# 开封市宋都古城建设投资有限公司共享际项目南区及地下 机动车库项目答疑纪要

项目名称：开封市宋都古城建设投资有限公司共享际项目南区及地下机动车库

招标编号：WXZB(汴) 20190320

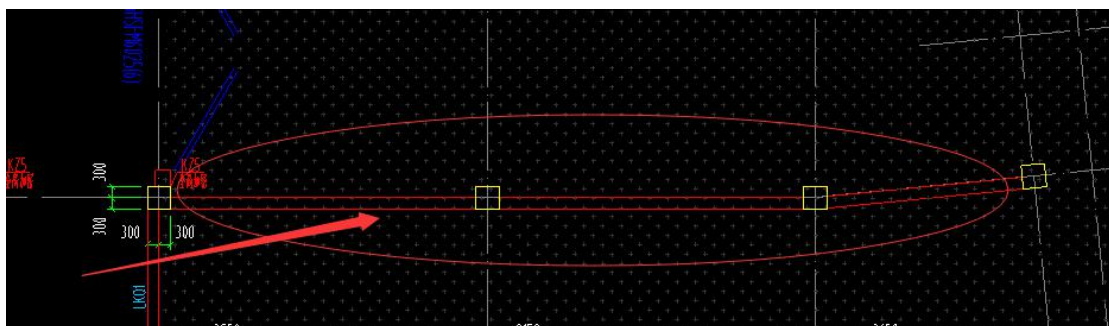
4.GQ1 墙柱表尺寸 250mm 厚，结果平面图尺寸 300mm

回复：GQ1 墙厚为 300mm

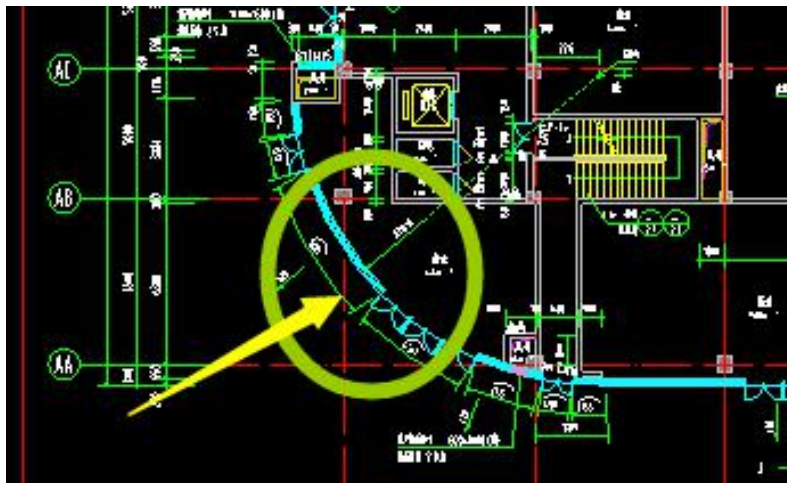
1. 一层图纸设计门联窗 MLC5730 与建筑平面图不符？

回复：以平面门窗尺寸为准，修改编号为 MLC9530

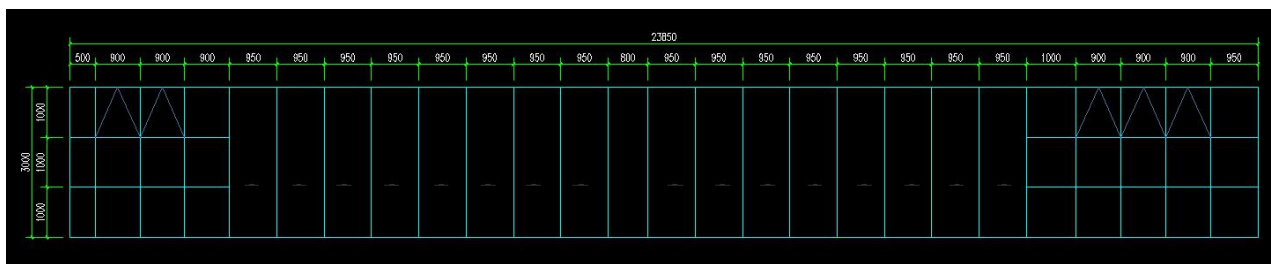
4. 一层无 MLC23930 的大样图及尺寸

回复：编号为 MLC239130 实际大小尺寸为 23850mmX3000mm,大样详

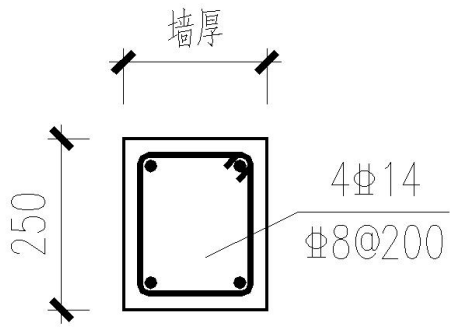
5. 一层 MLC19130 的尺寸与建筑图不符

回复：以平面门窗尺寸为准，修改编号为 MLC19130 实际尺寸大小为 19050mmX3000mm

电梯圈梁配筋

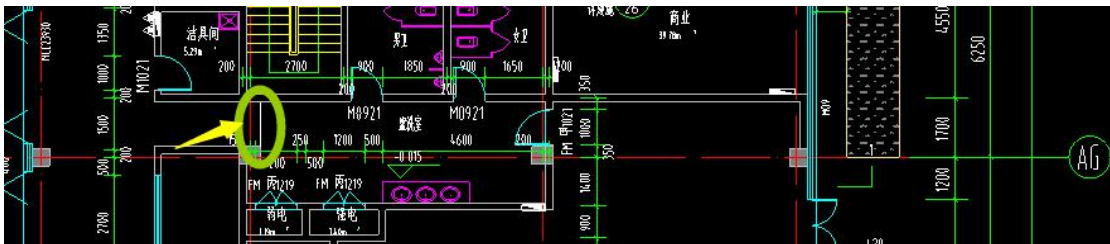
6. 电梯井圈梁未设置钢筋型号及尺寸？

回复：电梯圈梁配筋如图所示：

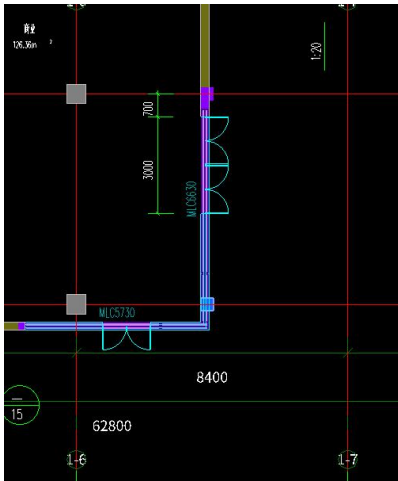
9. 柱与门联窗重叠，是否有误

回复：门窗尺寸不动，把结构柱左移贴内墙边。

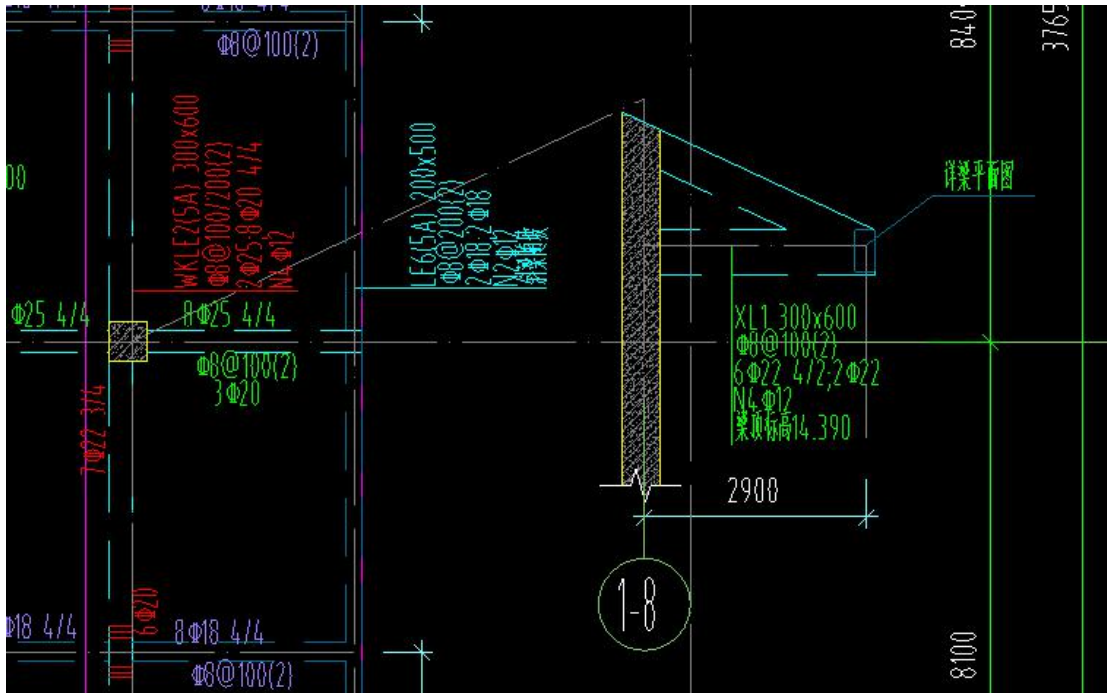
10. 电梯机房台板详图与结构配筋不符，以哪个为准？

回复：以电梯机房节点大样为准

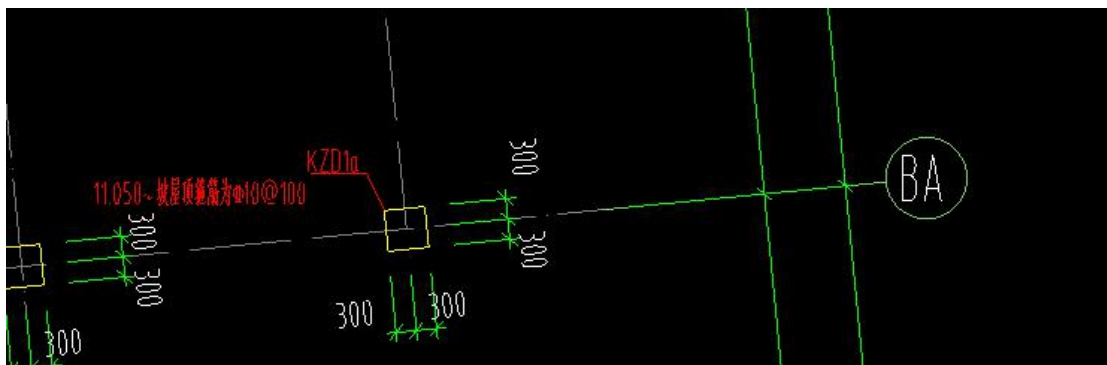
14. 未见 KZD1a 的钢筋信息

回复：改为 KZD1

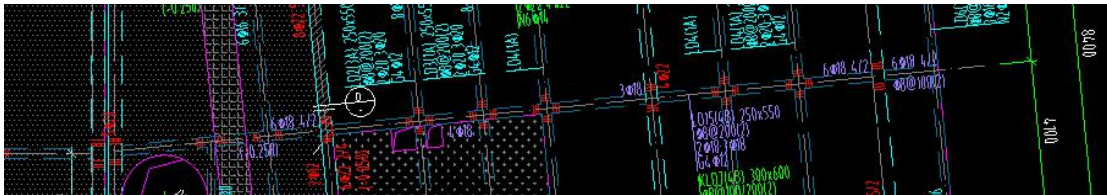
16.跨数不对

回复：LD15 跨数改为 3A

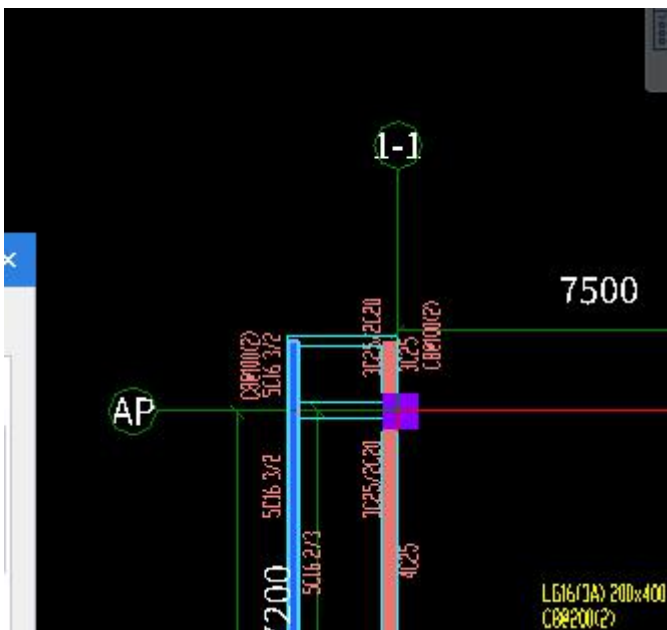
17.1-2 轴 KLF2(3A)跨数不对

回复：KLF2 跨数改为 3B

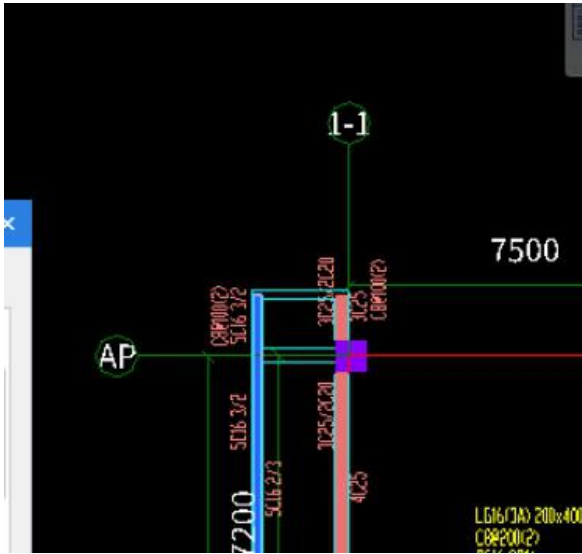
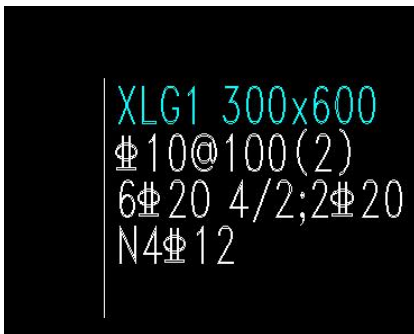
18.无梁标注

回复：配筋如下：

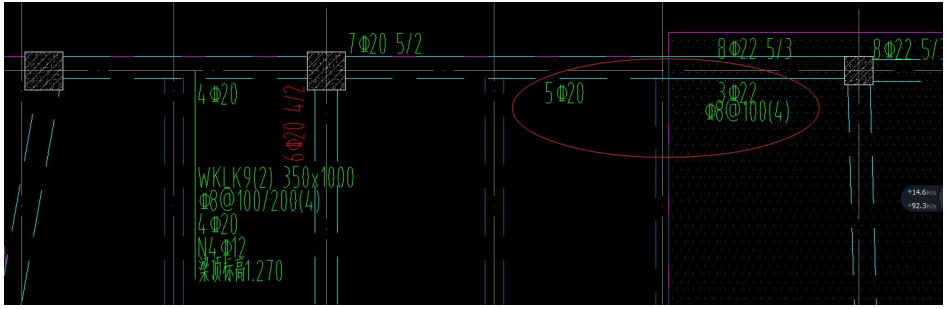
20.WKLK9 原位标注是否有误？

回复：原位标注正确，该位置为双层梁板

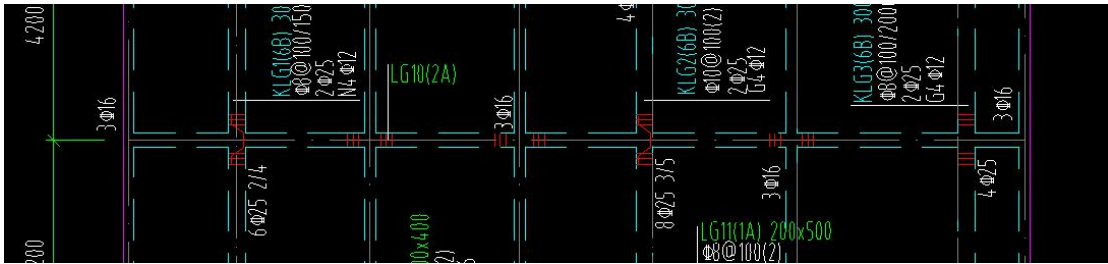
21. 二层梁 LG10(2A)无配筋信息

回复：问题是否为三层梁 LG10(2A)无配筋信息？三层 LG10(2A)改为 LG12(2B)

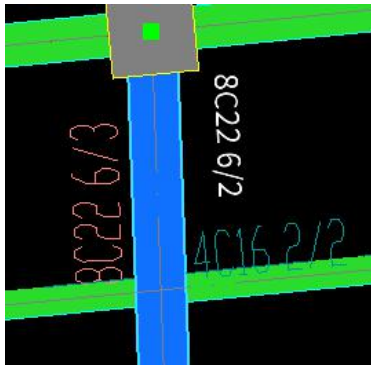
22. 原位标注有误，请明确？

回复：三层梁图中 KLD2(3B)改为 KLD2(4A)

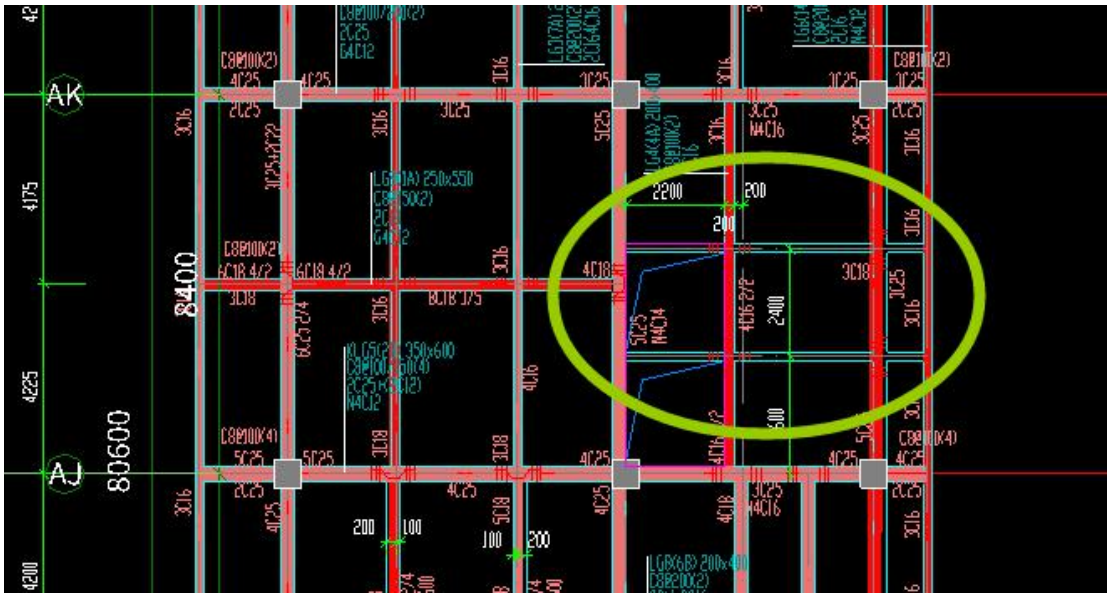
KLD1(3B)-1B  
KLE3(5A)-5B  
KLG6(2A)-2B  
KLG4(2B)  
KLG7(2A)-2b  
KLG8(2A)-2B  
KLG9(2A)-2B

A 图纸中设置梁跨与图不符?

回复: 对于 KLE3 二层正确, 三层改为 5B, 四层改为 4A

对于 KLD1, 前面已经回复

对于 KLG6, 二层正确, 三层改为 2B, 四层正确, 屋面正确

对于 KLG4, 二层改为 1A, 三层正确, 四层, 屋面正确

对于 KLG7, KLG8, KLG9, 二层正确, 三层改为 2B, 四层, 屋面正确

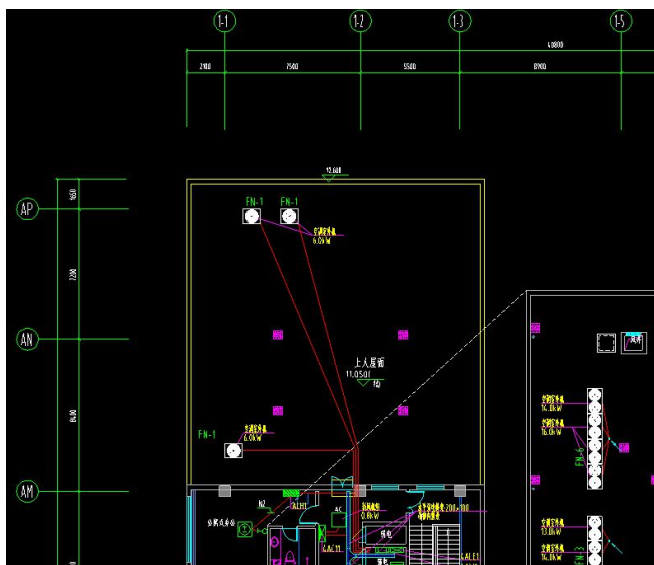
3、三层照明图 2-2 交 BD 轴处的应急照明是从四层引下来的，但是四层此位置引下来的线路并不是应急照明线路请说明？

回复：三层照明图 2-2 交 BD 轴处的应急照明电源引自同层应急照明回路，四层此位置引下来的线路是灯具开关控制线路

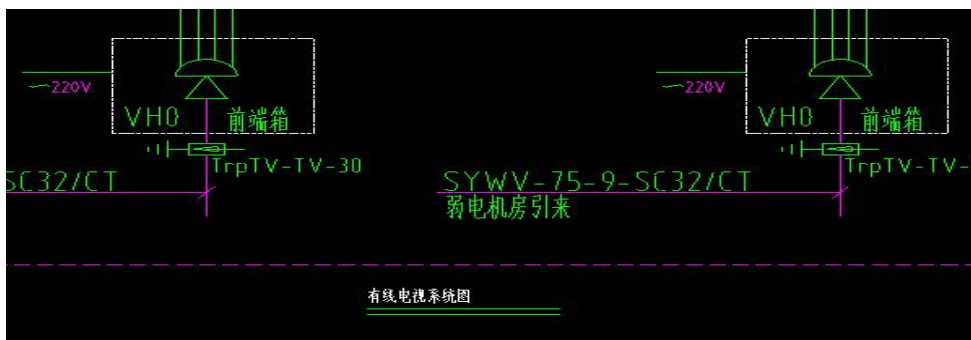
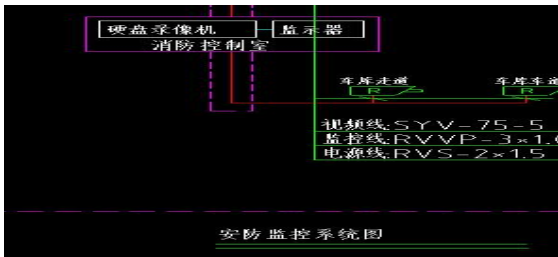
8、设备表中部分设备型号及规格写的是系统商提供、供应商提供、设备厂家配套计入本次预算请提供此部分设备型号？

回复：不计入。
